## OPINIA NR 136/VI

Z wyników przeprowadzonych oględzin-ekspertyzy urządzeń grzewczo-kominowych w budynku położonym w **Krakowie** przy ulicy **Syrokomli** nr **20/11** dotycząca urządzeń grzewczo-kominowych użytkowanych przez:

**- wskazania przewodów do podłączenia.**

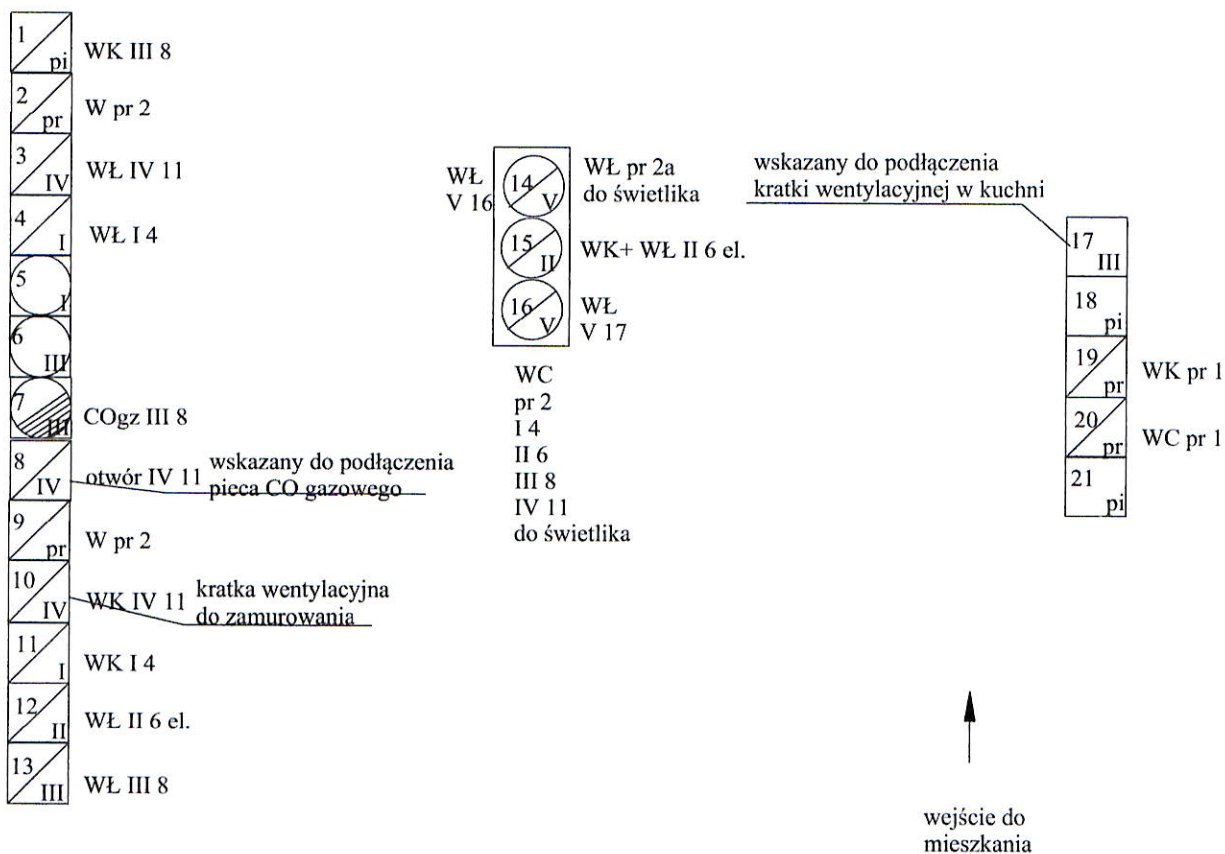
1. W pomieszczeniu łazienki istnieje możliwość podłączenia pieca CO gazowego do przewodu kominowego oznaczonego na załączonym rysunku roboczym nr 8 (istniejący otwór). Przewód ten należy wyposażyć w wsad kwasoodporny lub w wypadku podłączenia pieca z zamkniętą komorą spalania w system spalinyowo powietrzny.
2. Kratka wentylacyjna w łazience podłączona jest do przewodu kominowego oddzielnie (przew.nr 3).
3. Kratkę wentylacyjną w istniejącej kuchni proponuje się zamurować (przew.nr 10).
4. W pomieszczeniu adaptowanym na kuchnię istnieje możliwość wykonania kratki wentylacyjnej którą należy podłączyć do przewodu nr 17 (miejsce włączenia kratki oznaczono na ścianie).

Istniejące kratki wentylacyjne w pomieszczeniu WC oraz przedpokoju (na pawlaczu) podłączone są do szybu świetlikowego.
